ZMĚNOVÝ LIST

Projekt: TGM 16 – Rekonstrukce budovy Magistrátu v Přerově

Číslo změnového listu: 001

Název změnového listu: **Změna konstrukce výtahové šachty**

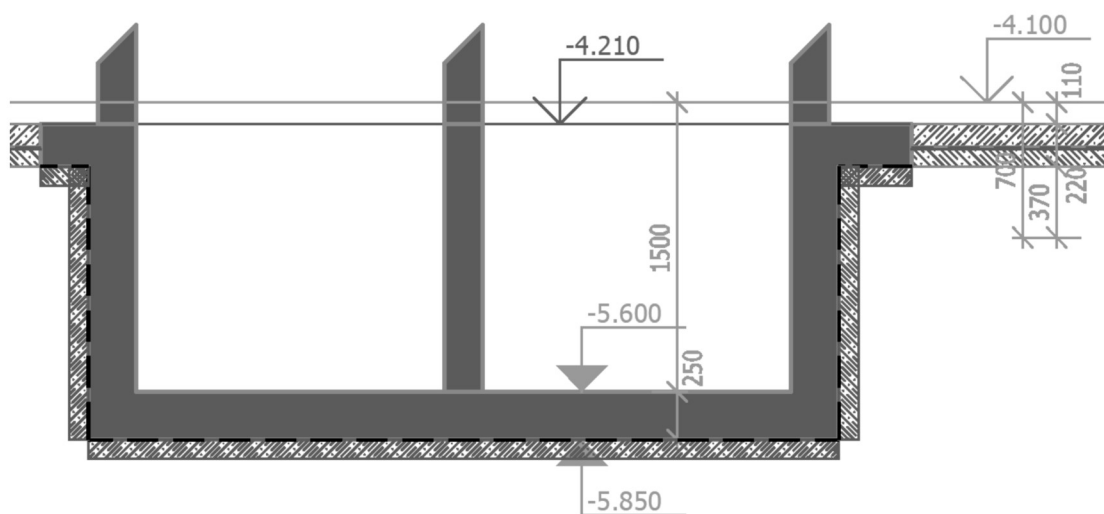
Místo monolitické železobetonové konstrukce bude výtahová šachta vyzděna (kromě dojezdu výtahu)

Řez – dojezd výtahu

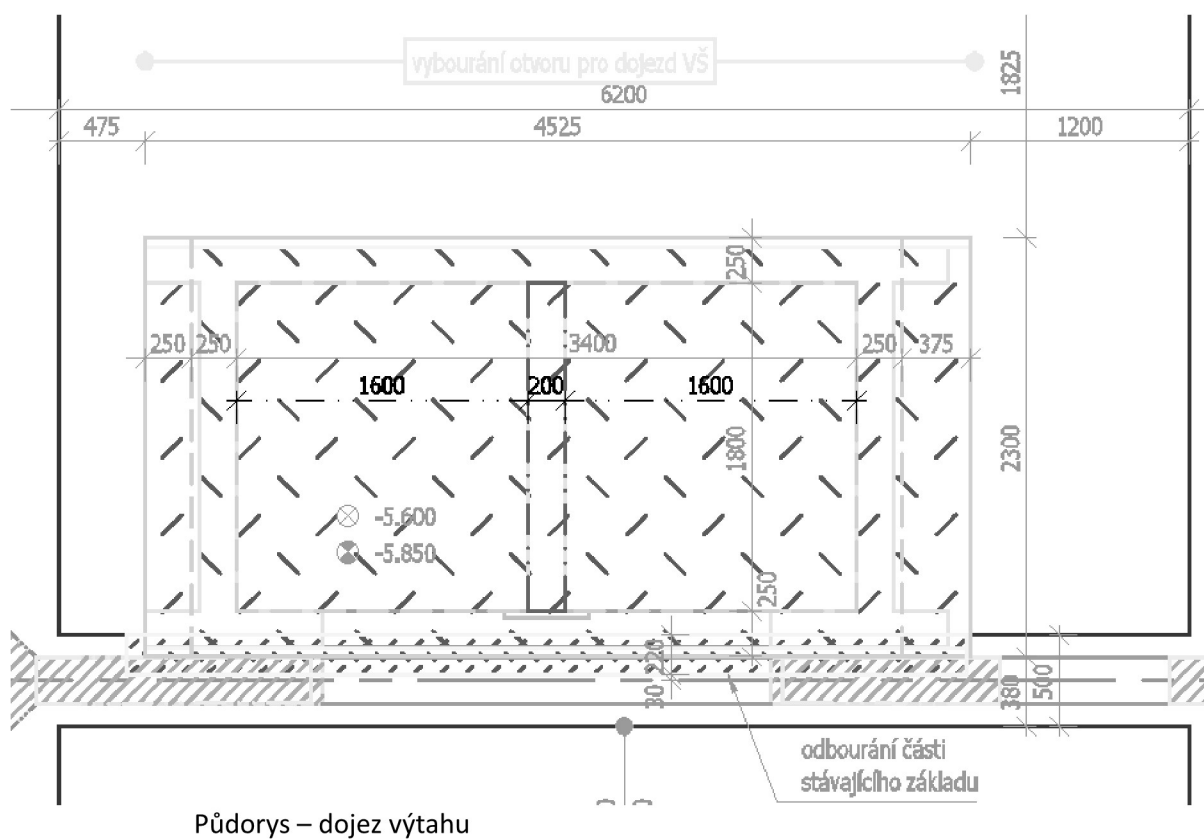
Dojezd výtahu bude řešen monolitickou železobetonovou konstrukcí:
